COMMISSIONE CONSILIARE ASSETTO DEL TERRITORIO

SEDUTA DEL: 02/05/2019

1. Approvazione verbali sedute precedenti;
2. **Variante di adeguamento al RUE 2019 - prima parte cartografica**
3. Varie ed eventuali

Punto 2 dell'ordine del giorno: Variante di adeguamento al RUE 2019 - prima parte cartografica

Variante n. 082.01

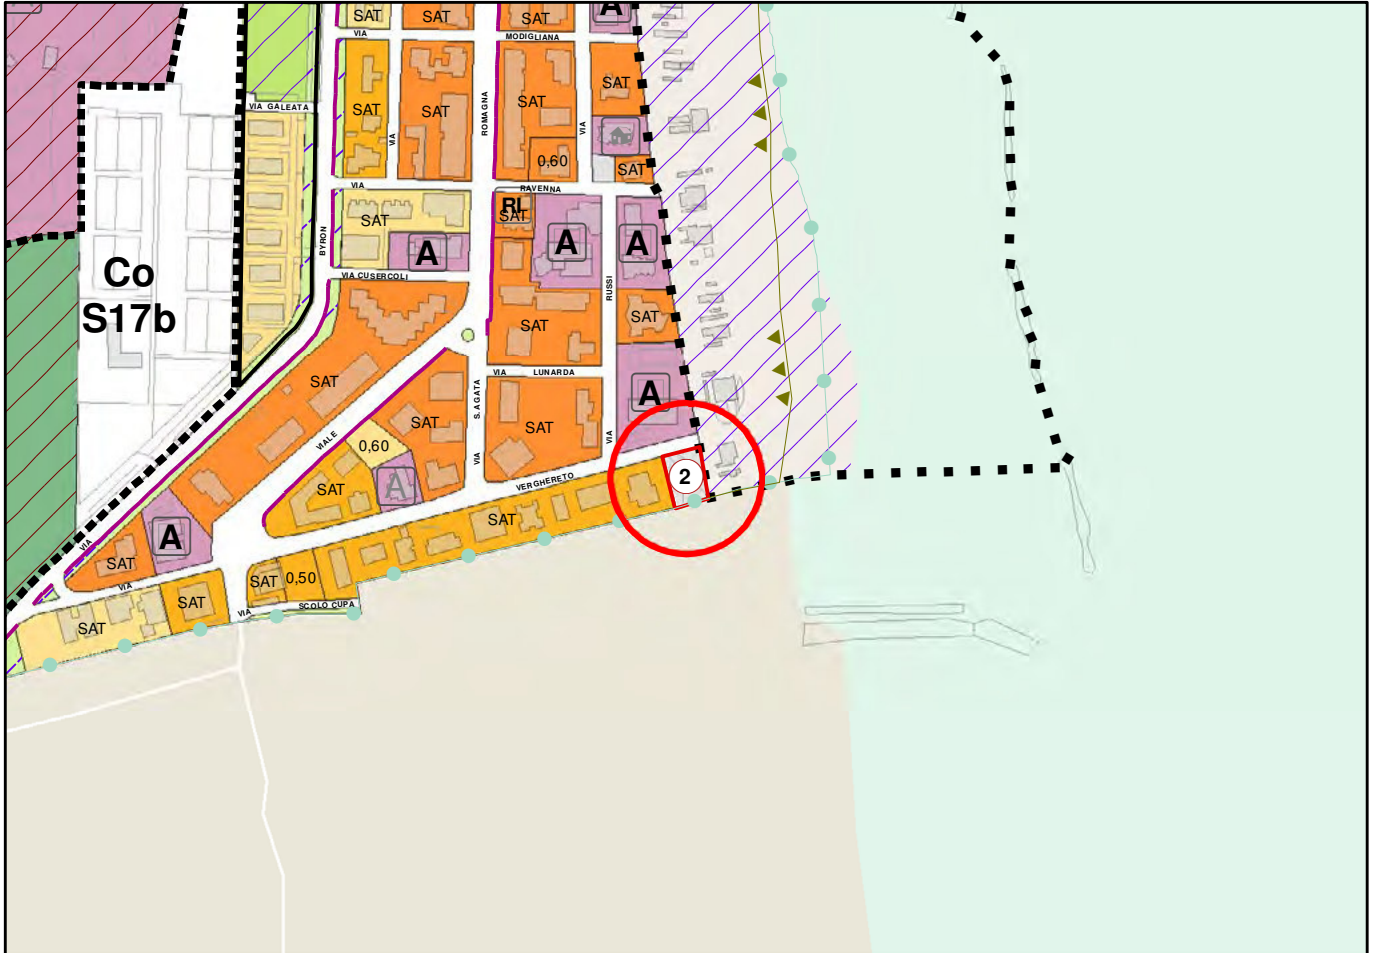
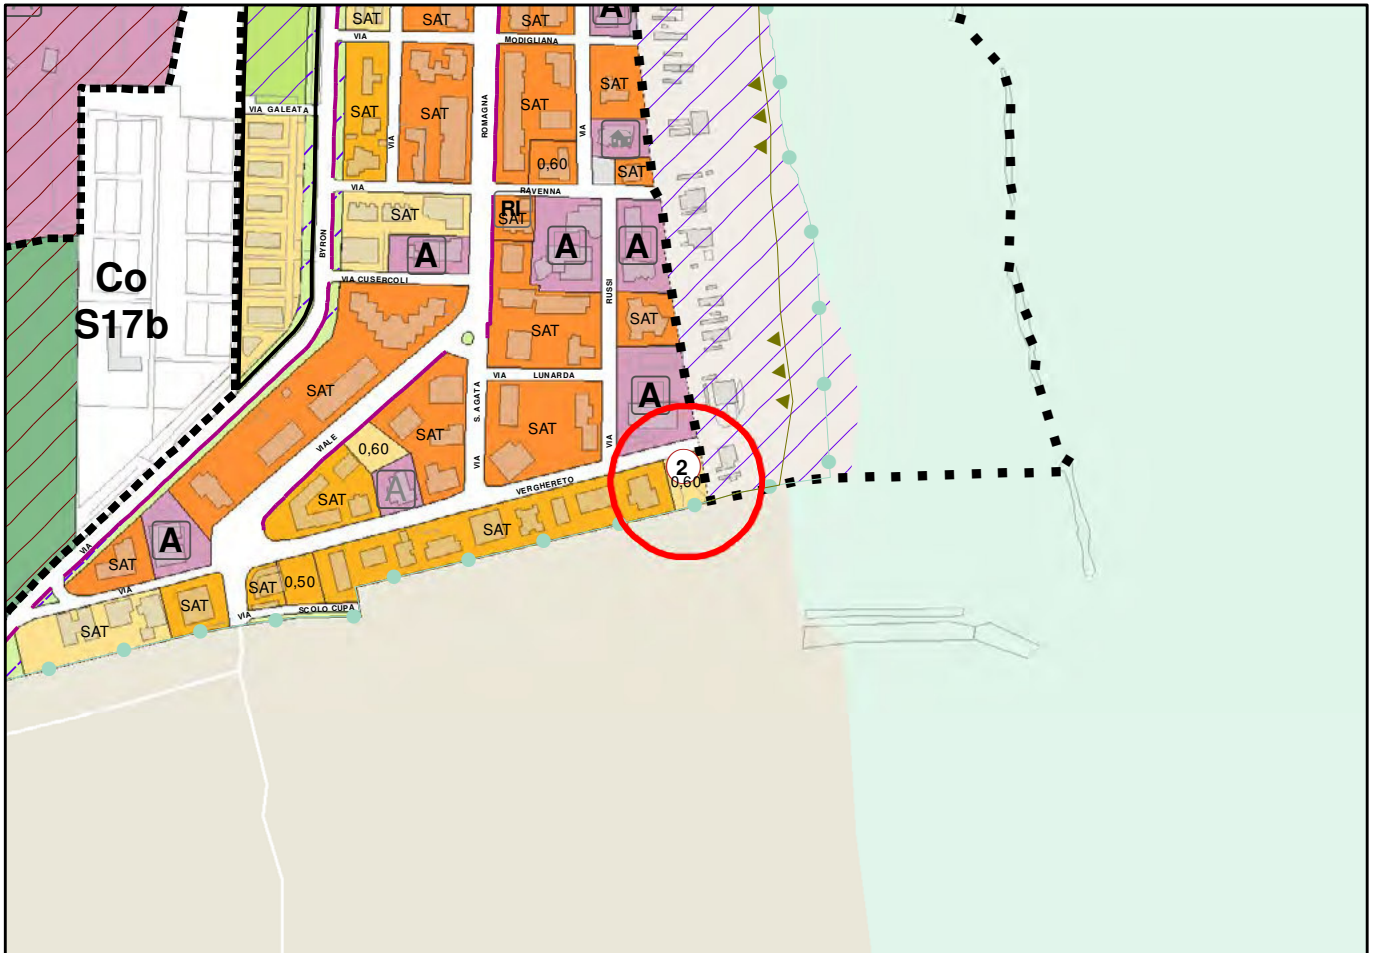
Scheda 82.01 Lido di Savio, in quest'area, essendo a ridosso dell'arenile, vi era stato messo sopra un perimetro di perequazione, al fine di spostare la potenzialità edificatoria a distanza, ed adibire l'area parcheggio pubblico. I proprietari hanno fatto causa al Comune ed il Tribunale Amministrativo Regionale per l'Emilia Romagna si è pronunciato a loro favore con la sentenza n. 371/2016. La proposta degli uffici è pertanto quella di modificare la zona da "*Piazze e parcheggi pubblici*" a "*Città consolidata prevalentemente residenziale*" con indice 0,60 e modifica dell'obiettivo di località n.2 come segue:

Ancisi: Ho visto raramente il Comune di Ravenna accettare sentenze del Tar senza arrivare al Consiglio di Stato. Io sarei andato avanti, se si ritiene che la realizzazione di questo edificio possa essere pericolosa bisogna portare avanti le proprie idee. La soluzione che è stata trovata non mi convince.

Del Conte: Siamo certi che non ci sia stato il ricorso al Consiglio di Stato, quando ci sono situazioni di questo tipo, ci si appoggia molto al parere dato dall'ufficio legale del Comune. Con l'aggiunta del testo volevamo essere certi che chi interverrà dovrà rispettare i vincoli e le normative sovraordinate che provengono da altri enti.

Variante n. 092.01

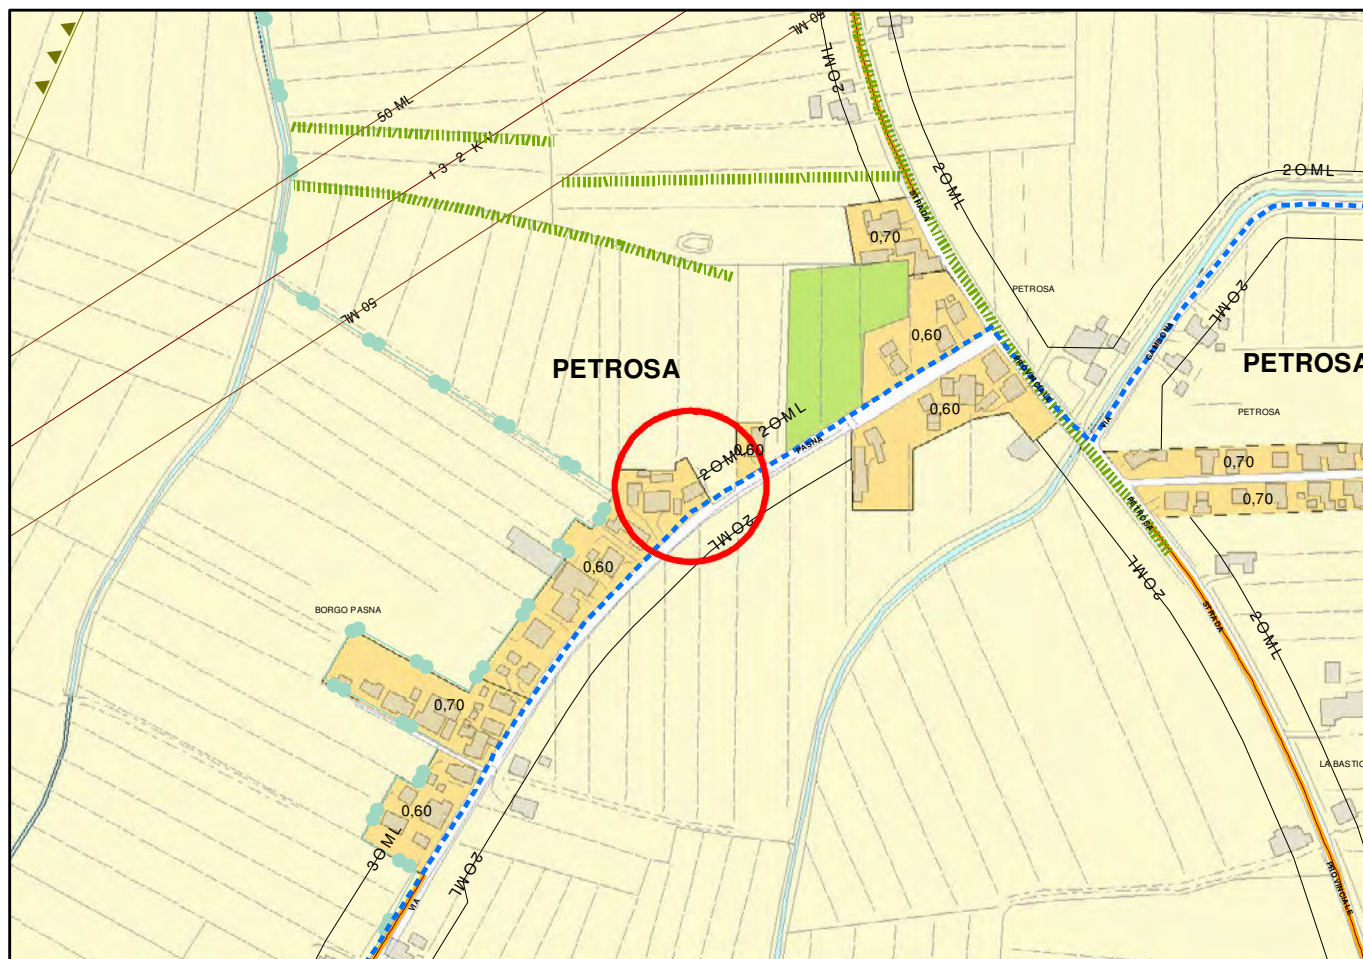
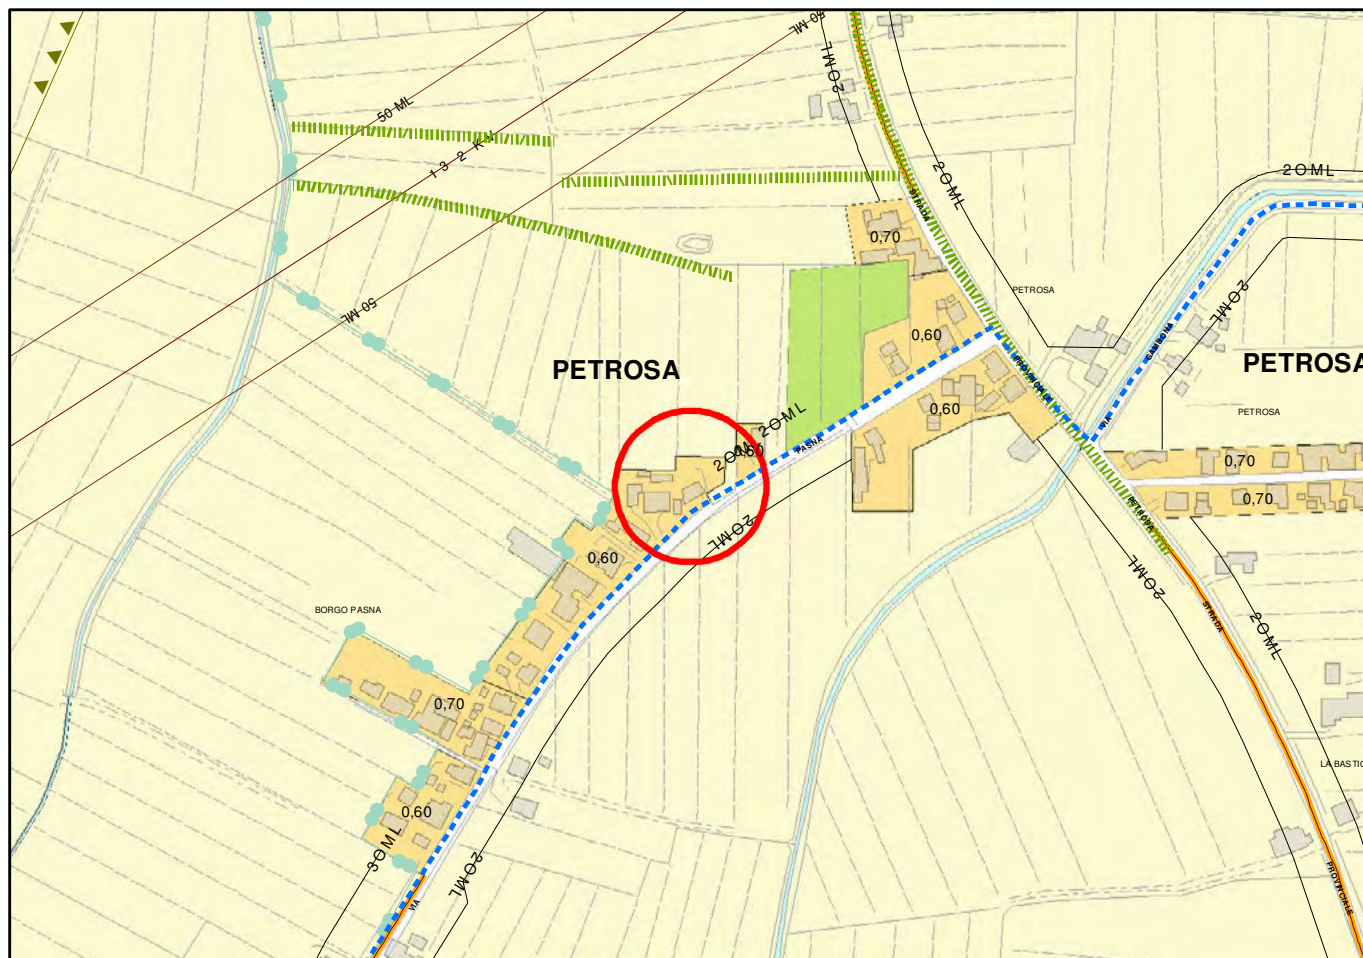
Proni prosegue illustrando la **scheda 92.01 Petrosa**, modifica della classificazione di zona da "Agricolo" a "Città consolidata, Prevalentemente residenziale" con indice 0,60, razionalizzazione del lotto al fine di consentire alla proprietà di poter ampliare l'immobile esistente.

Variante n. 093.01

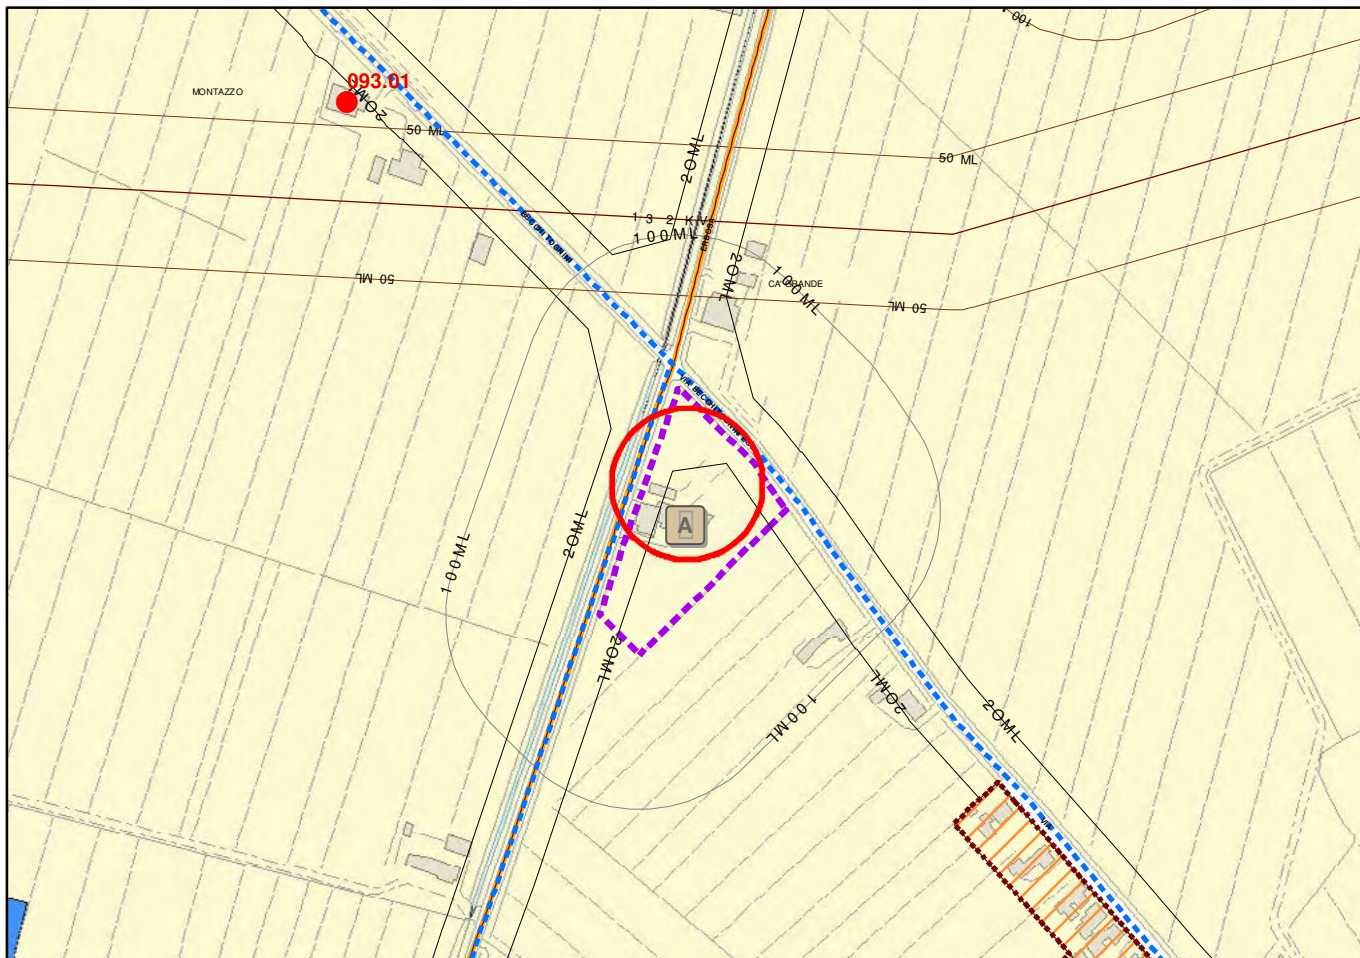
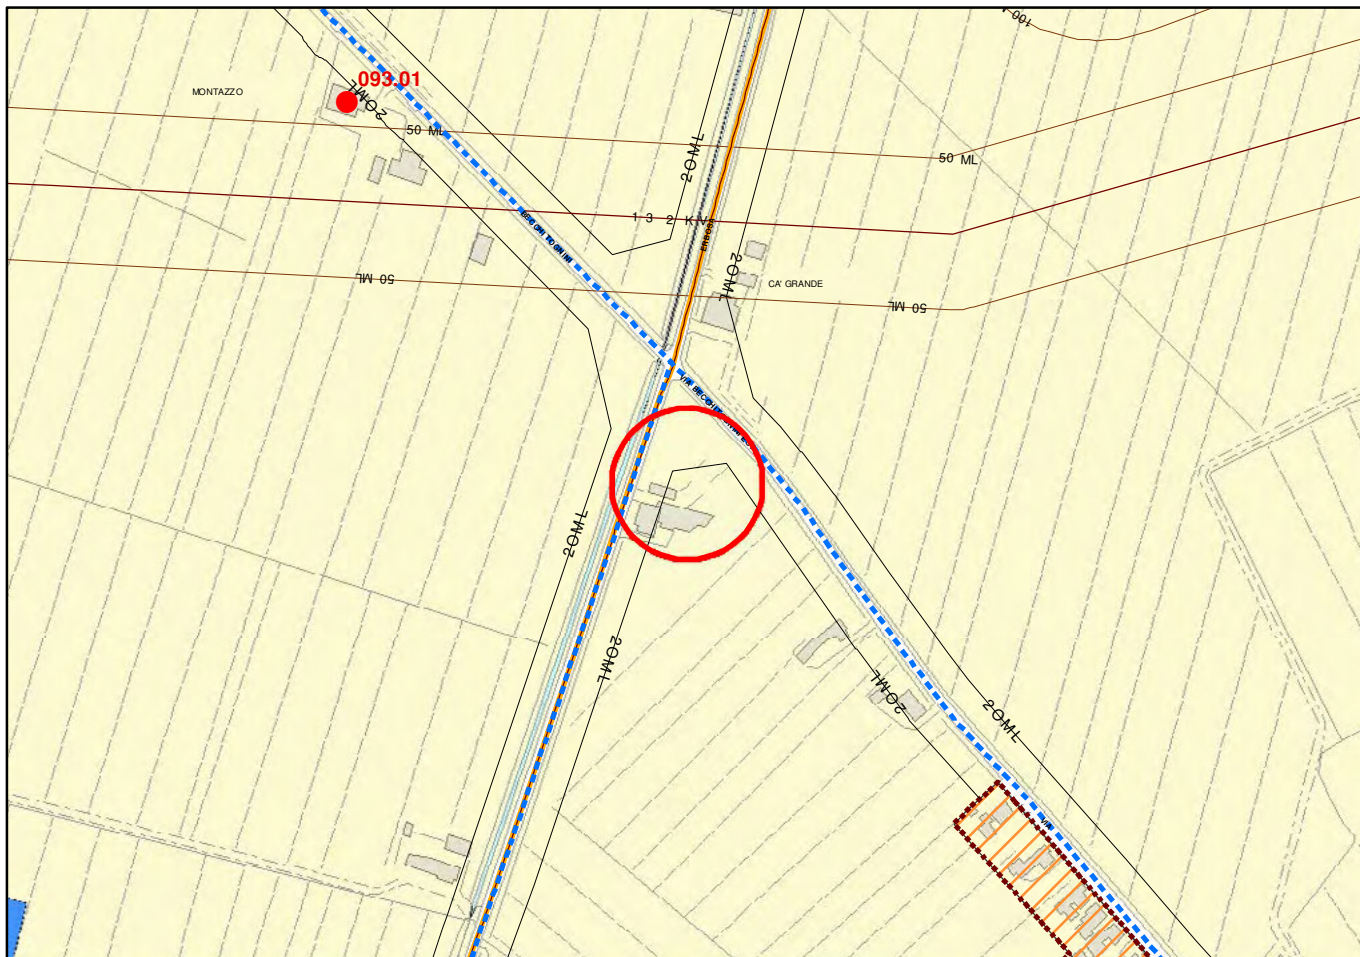
Scheda 93.01 Petrosa, eliminazione della simbologia di "Zone per impianti e attrezzature per attività, allevamenti" e relativa fascia di rispetto perché l'allevamento è dismesso.
